PREFET DU GARD

RAPPORT DE L'INSPECTION DES INSTALLATIONS CLASSÉES CONCERNANT LA MODIFICATION DES CONDITIONS DE RÉAMÉNAGEMENT DE LA CARRIÈRE A CIEL OUVERT DE MATÉRIAUX ALLUVIONNAIRES SITUÉE SUR LE TERRITOIRE DE LA COMMUNE DE VERGEZE AUX LIEUX-DITS « LA TABLE », « MAS D'ARNAUD », « GRES DE SARREL », « NEGADIS » ET « LE LUSTRE »

Demande de modification des conditions de réaménagement.
Demandeur : GIE Oc'Via Construction.

Figure 4 : Plan de remise en état du projet d'emprunt autorisé par l'arrêté préfectoral n° 14-084N du 26 juin 2014 (sans échelle)
 (ce projet crée 5 plans d'eau dénommés bassins A, B, C, D et E)

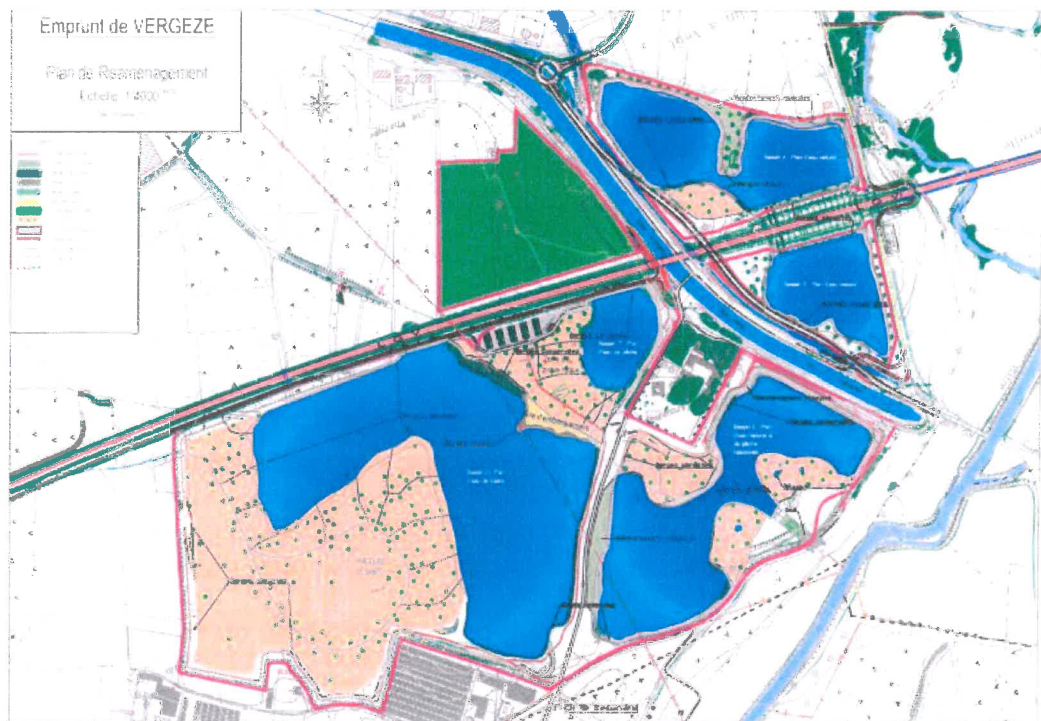
Les modifications résultant de la diminution des volumes exploités, sont illustrées par l'analyse comparée des 2 plans de la page suivante (plan en haut de page pour le projet final avant modification et plan en bas de page pour le projet final après modification) :

- le bassin C n'est pas créé et cette partie du site reste au niveau du terrain naturel car il est renoncé à l'exploitation de l'extension Nord-Ouest du site.
- le très grand bassin D initialement envisagé se voit réduire de taille et divisé en 2 (un grand bassin D en partie centrale, regroupant les étangs 5 et 6 actuels et une nouvelle zone en eau créée par l'extension Sud-Ouest, et un petit bassin D' gardant les contours de l'étang 4) ; le reste de l'espace (à l'Ouest du bassin D et entre les bassins D et D') étant occupé par des terrains décaissés à la cote 10,5 m NGF (il n'est pas creusé plus profond comme initialement prévu car le gisement y est de qualité inadaptée).
- le bassin E voit sa taille légèrement réduire, de même que le bassin A, à la faveur du maintien d'un linéaire de berges naturelles plus important qu'initialement prévu.

Les caractéristiques des ouvrages modifiés sont les suivants (cf plan ci-dessous):

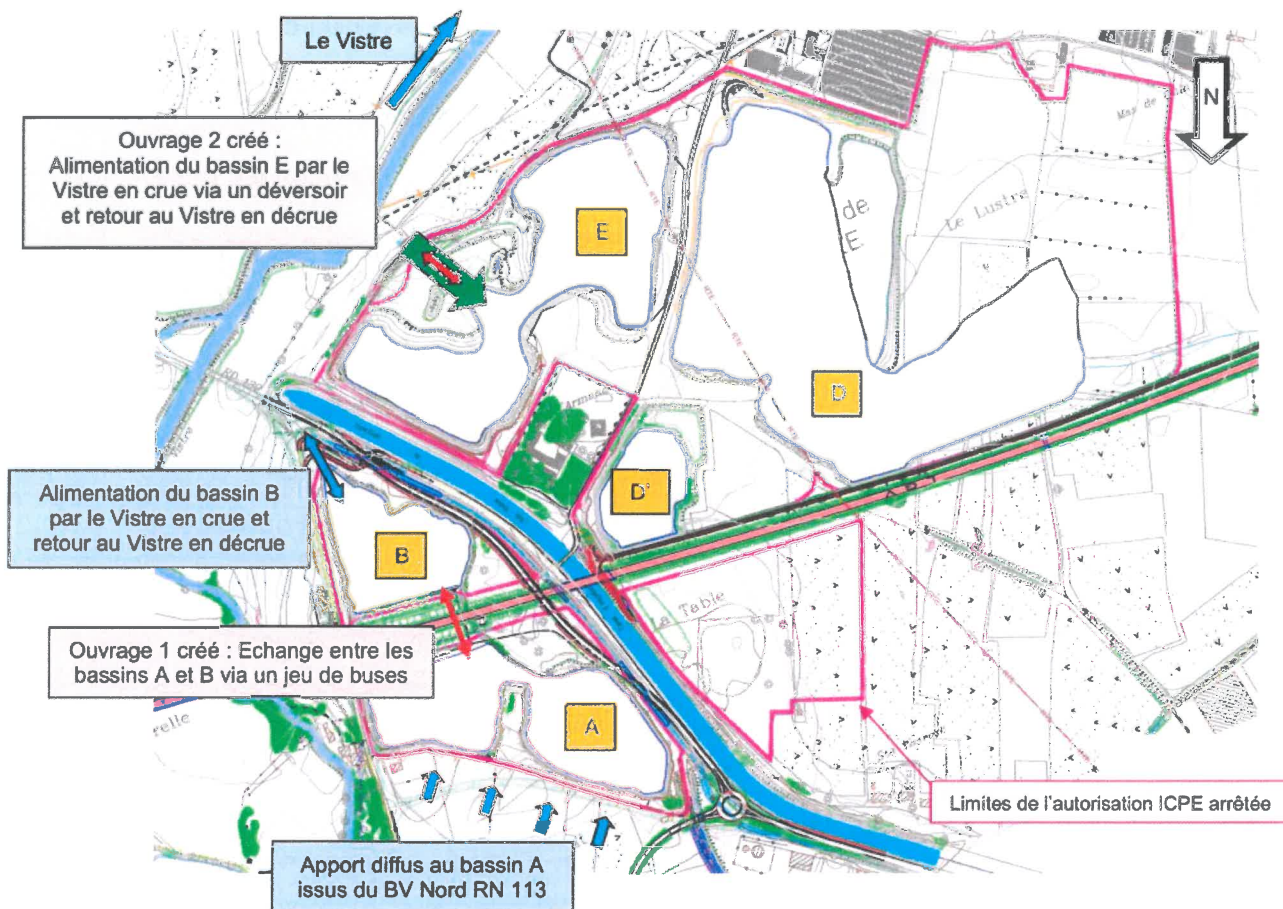
À la suite de l'abandon de l'objectif 3 (protection du site Perrier) et à la modification de l'objectif 1 (alimentation du chantier LGV), le GIE Oc'Via Construction a fait réaliser une nouvelle étude pour déterminer et dimensionner les aménagements hydrauliques nécessaires pour que l'objectif 2 soit atteint. Ces aménagements hydrauliques ont dorénavant pour objectif de compenser les volumes d'inondation gelés par le projet CNM, et de réduire l'importance de la crue du Vistre en aval, tout en s'assurant que les dispositifs envisagés n'ont pas d'impact négatif pour les riverains du projet ; il s'agit de conserver le

Cette étude conduit à supprimer tous les aménagements hydrauliques envisagés pour protéger le site Perrier, qui étaient situés en dehors du périmètre autorisé par l'arrêté préfectoral n° 14-084N du 26 juin 2014, et à modifier ceux envisagés dans le périmètre autorisé par cet arrêté. De ce fait, une nouvelle demande d'autorisation d'aménager au titre des articles L 214-1 à L 214-11 du code de l'environnement n'est plus nécessaire.

Les ouvrages et aménagements réalisés afin de conférer aux plans d'eau A, B et E le rôle de bassins écrêteurs pour réduire les volumes d'eau transitant par le Vistre en crue sont les suivants (à préciser que les bassins A et B sont aussi utilisés pour la rétention du ruissellement pluvio-orageux exceptionnel venant du bassin versant Nord RN 113) :

- **un ouvrage d'équipement des plans d'eau A et B pour optimiser l'écrêtage de crue** composé de 3 buses de diamètre 1,5 m et de débit cumulé de 5 m³/s pour relier les 2 bassins entre eux, toutes les 3 avec un radier calé à la cote 12,0 m NGF ; de sorte que l'eau de crue du Vistre remplissant le premier bassin B passe progressivement dans le bassin A (et inversement de sorte que l'eau de ruissellement pluvio-orageux exceptionnel venant du bassin versant Nord RN 113 remplissant le premier bassin A passe progressivement dans le bassin B) ;

- **un ouvrage d'amenée des eaux superficielles au plan d'eau E** : un canal de 105 m de longueur et 10 m de largeur déversante (soit 10 m de large minimale au fond et 15 à 20 m de large en tête selon sa profondeur variable avec la topo évoluant entre 14,50 m NGF et 12,30 m NGF d'Ouest en Est et avec le profil en long de son fond calé à 0,1 % de pente vers l'Est coté Vistre évoluant entre 11,50 m NGF et 11,40 m NGF d'Ouest en Est) avec seuil déversoir de 10 m de large calé à la cote 12,60 m NGF, reliant le Vistre au bassin E ; ce canal permet de soutirer à un rythme de 5,3 m³/s, de l'eau du Vistre seulement lorsqu'il est en crue : il soutire dès la crue décennale mais le volume prélevé reste très modeste (4 903 m³) et il soutire un volume très important (241 625 m³) pour la crue centennale.

Le déversoir existant entre le plan d'eau B et le Vistre, est maintenu aux cotes actuelles et conservé en l'état (d'autant qu'il est occupé par des berges présentant un grand intérêt écologique) puisque le projet ne vient en rien modifier les conditions d'écoulement actuel qui le traverse.
